**DO WSZYSTKICH WYKONAWCÓW
UBIEGAJĄCYCH SIĘ O ZAMÓWIENIE**

UDZIELANIE WYJAŚNIEŃ DO TREŚCI SIWZ

Dotyczy: postępowania prowadzonego w trybie przetargu w trybie określonym w art. 70¹ i 70³-70⁵ Kodeksu cywilnego na Nadbudowę, przebudowę i rozbudowę wraz z instalacjami medycznymi budynku głównego Ars Medical Sp. z o.o. w Pile .

wycinek z rzutu II piętra rysunku instalacji gazów medycznych nr GM-04

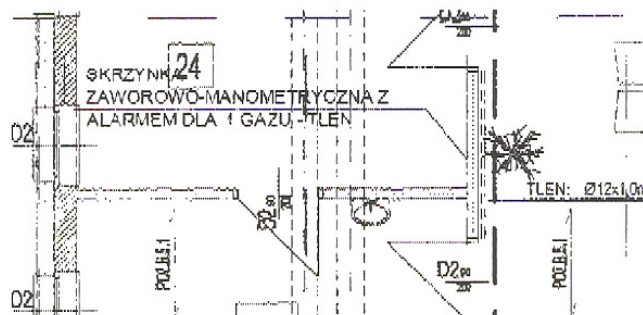
Na rysunku instalacji gazów medycznych nr GM-04 rzut II znajduje się opis skrzynki zaworowo-manometrycznej z alarmem, natomiast brak oznaczenia symbolicznego skrzynki (patrz poniższy wycinek z rzutu). Czy w tym miejscu należy wycenić skrzynkę zaworowo-manometryczną z alarmem dla 1 gazu SZKG-1?

Odpowiedź:
Tak.
